RESOLUCION N°

POR MEDIO DE LA CUAL SE AUTORIZA UNA OCUPACIÓN DE CAUCE Y SE TOMAN OTRAS DETERMINACIONES

Que técnicos de la Corporación procedieron a evaluar la información presentada y a realizar visita técnica el 25 de mayo del 2022, generándose el informe técnico **N°IT-07585-2022** del 30 de noviembre del 2022, dentro del cual se formularon algunas observaciones que hacen parte integral del presente acto administrativo, y se concluyó lo siguiente:

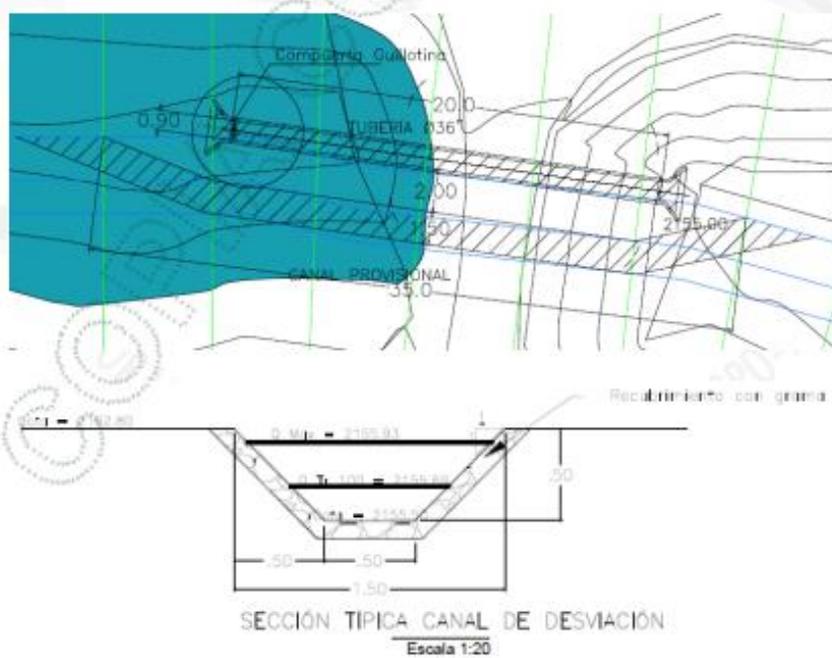
El proyecto consiste en la implementación de una tubería en la Quebrada La Fonda, para permitir el cruce vehicular en el interior del predio con FMI 020-77718. Dicha obra estará acompañada, tanto en la entrada como en la salida, de aletas y llaves antisocavación.

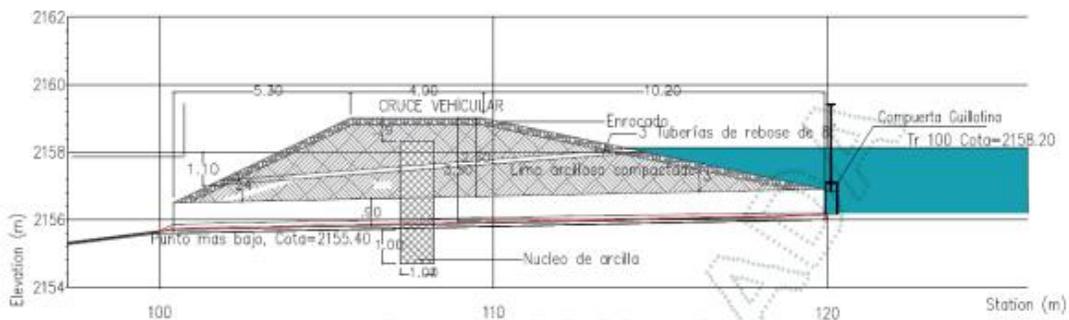
Para dar manejo al agua y permitir la construcción de dicha tubería, se implementará un canal trapezoidal.

De la modelación de la obra provisional (Canal), se concluye que la obra propuesta tiene la capacidad de transportar el caudal del periodo de retorno (T_r) de los 25 años sin generar obstrucciones al libre escurrimiento de la corriente.

Imagen No. 1. Curva tiempos de concentración Cuenca

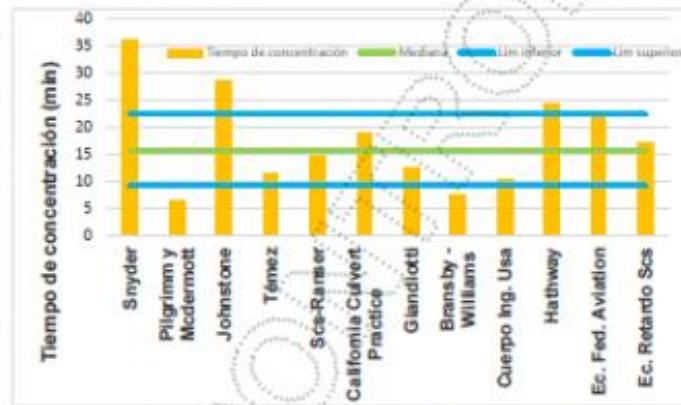
Para la determinación del régimen de caudales máximos, se partió de la estimación del tiempo de concentración, para lo cual se consideraron 10 métodos, eligiendo un valor de 14.24 minutos, el cual representa el promedio de los datos que se encuentran en un rango cercano. Se considera adecuado dicha elección considerando los valores estadísticos obtenidos para la muestra ($\mu = 14.68$ minutos y $\delta = 6.14$ minutos)

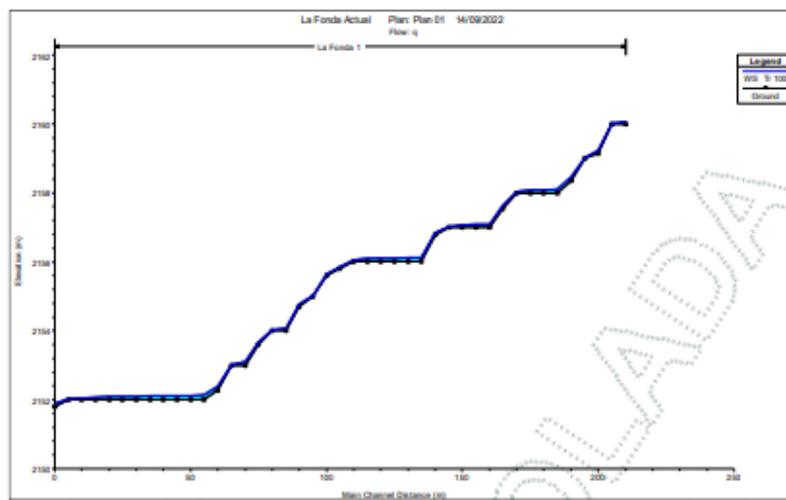
Para el escenario con condiciones actuales se obtiene un flujo subcrítico con bajas velocidades y alturas debido a los caudales tan bajos en la fuente. Las velocidades se encuentran en un rango de 0.11 m/s a 0.76 m/s . De la modelación se concluye que la fuente tiene capacidad de transportar el caudal de diseño ya que no se presenta desbordamiento en ninguna de las secciones.

Para el escenario con las obras proyectadas, se incluye el Dique en la sección 115 de la topografía. De la modelación se concluye que efectivamente la obra propuesta genera el represamiento de la corriente hasta una altura de 2.00 m, donde se localiza la estructura de rebose (diseñada para el caudal de 100 años de periodo de retorno).

- 4.7.6.** No se autoriza la implementación de la obra N° 3 – Dique debido a que:
- De la modelación de la fuente para los dos escenarios y para el caudal de 100 años de período de retorno, se obtienen variaciones en el nivel del flujo, siendo la más crítica de 2.10 m, y en la velocidad, siendo la máxima del 100%.

- Las variaciones mencionadas son superiores a 30 cm en altura de la lámina de agua y 10% en velocidad, por lo tanto, se incumple lo recomendado en la GUÍA TÉCNICA DE CRITERIOS PARA EL ACOTAMIENTO DE LAS RONDAS HÍDRICAS EN COLOMBIA del MADS, 2018.

- Con la implementación de la obra propuesta, se disminuye la velocidad hasta el 100%, alcanzando valores de 0.00 m/s, con la cual no se podrá garantizar que no se presenten fenómenos de sedimentación de la fuente.
- La estructura de rebose (tres tuberías) se encuentra diseñada para el caudal máximo asociado a un periodo de retorno de 100 años, por lo tanto, se localiza en una cota muy alta, con la cual no se podrá garantizar el flujo del caudal ecológico de la fuente durante todo el año hidrológico (especialmente en épocas de caudales bajos) y por ende evitar que la fuente se seque aguas abajo de la obra propuesta.
- El señor ALFREDO DE JESUS OROZCO SALAZAR no cuenta con concesión de aguas superficiales para el lago propuesto.
